Mission régionale d'autorité environnementale

**Avis de la mission régionale
d'autorité environnementale
Centre-Val de Loire
sur le projet de parc éolien
de la Société IEL Exploitation 14
à Mouhet (36)
Autorisation environnementale**

n°2021-3151

Projet et implantation retenue (source : résumé non technique, page 10)

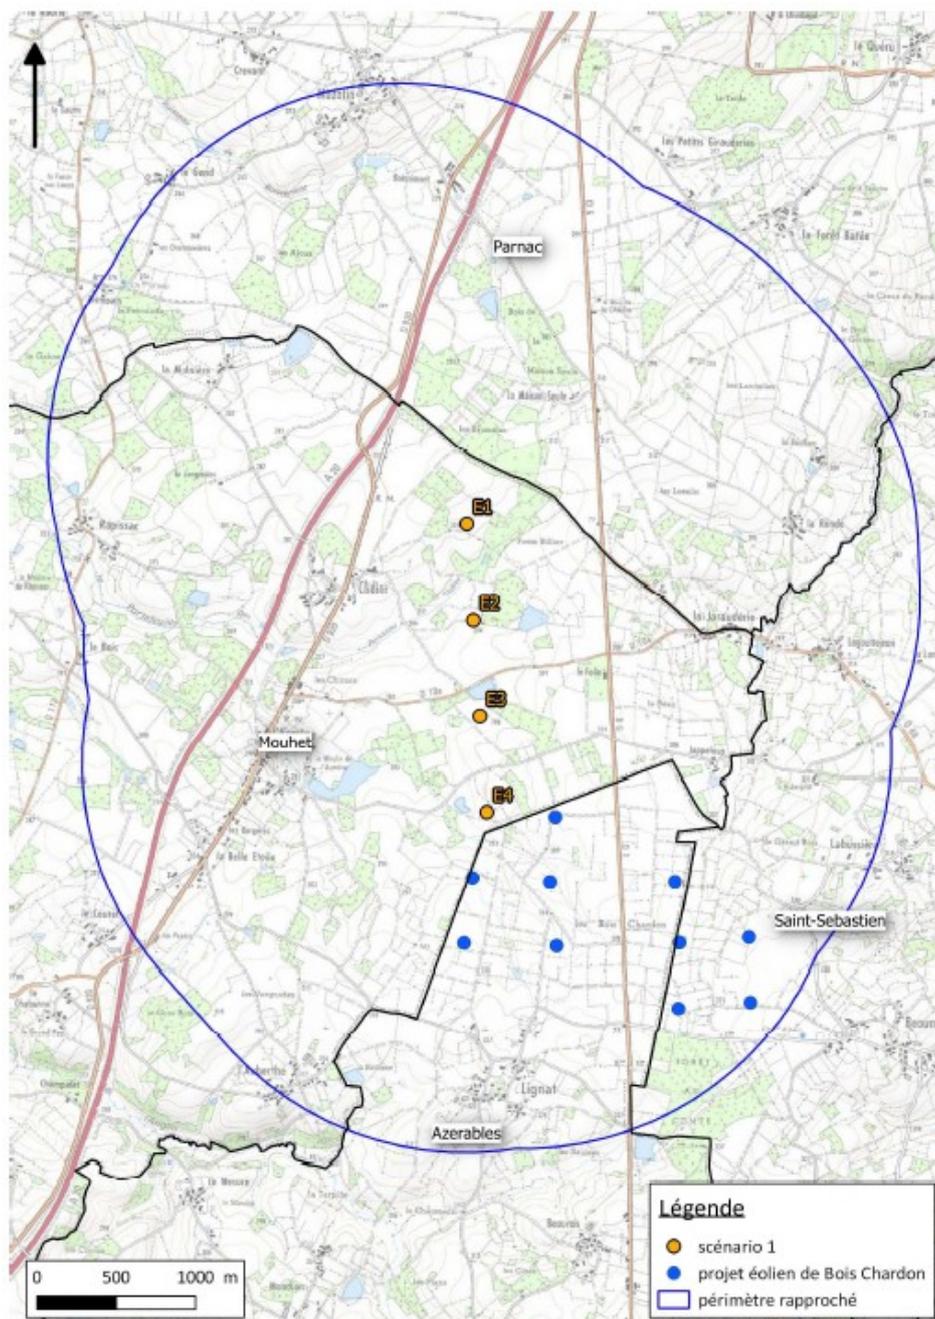
L'étude présente le cheminement pressenti du raccordement électrique du projet au poste source le plus probable à savoir celui de Roussines, situé à environ 10 km à l'ouest du projet. Le dossier n'indique pas les conséquences sur le milieu, en particulier les modalités de franchissement de la rivière l'Anglin au niveau de son croisement avec la route départementale RD10. Il est explicitement mentionné en page 27 de l'étude d'impact que « la présente étude d'impact ne traitera donc pas des impacts potentiels du raccordement externe du site, reliant le poste de livraison au poste source car le choix du tracé définitif est défini par ENEDIS ou RTE, qui évaluera les impacts associés en tant que maître d'ouvrage ».

Par ailleurs, il est également relevé que le poste source identifié a, à ce jour, une capacité d'accueil insuffisante. Le projet n'indique pas de solutions alternatives de raccordement.

Le choix d'implantation retenu permet un évitement relatif des secteurs de plus fort enjeu : les chemins d'accès et les plateformes éoliennes sont situés sur des grandes cultures et très ponctuellement sur une prairie pâturée mésophile, aucune coupe d'arbres (bosquets, haies) n'est prévue. Toutefois, l'autorité environnementale constate l'absence de justification quant à l'implantation des mâts par rapport aux haies, lisières de boisements et plans d'eau. En effet, toutes les éoliennes sont localisées à moins de 150 m de ces éléments attractifs en particulier pour la chasse et le transit des chauves-souris. Les éoliennes E2 et E3 sont même installées à moins de 100 m des lisières (respectivement 50 et 70 m).

L'autorité environnementale recommande de justifier les choix retenus en matières d'implantation des éoliennes et notamment d'éloignement des secteurs à enjeux (haies, lisières...).
